改善箇所説明図

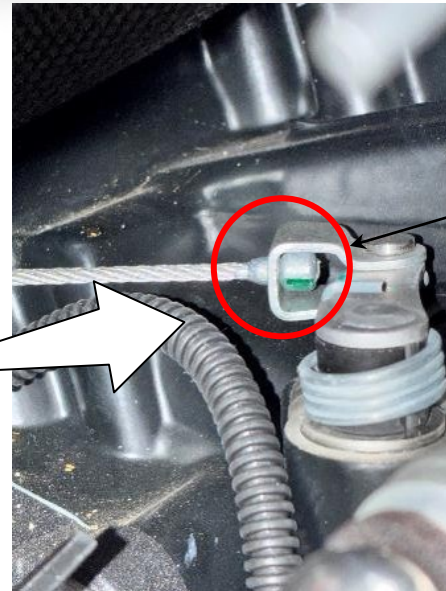
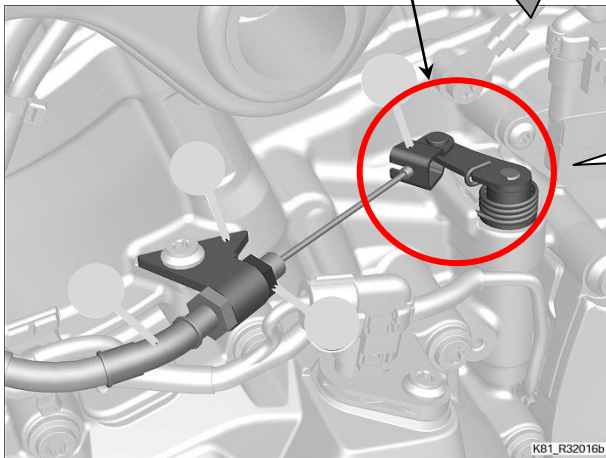
基準不適合発生箇所

ニップル固定部

基準不適合発生箇所

動力伝達装置において、クラッチケーブルの製造工程が不適切なため、エンジン側の当該ケーブル端部にあるニップル部の固定が不十分なものがある。そのため、繰り返しのクラッチ操作により当該ニップルが緩み、クラッチケーブルから外れ、最悪の場合、変速操作及び停車時の動力遮断を適切に行えないおそれがある。

全車両、クラッチケーブルを良品に交換する。

クラッチケーブル下部取り付け部に白ペイントマークを付ける。
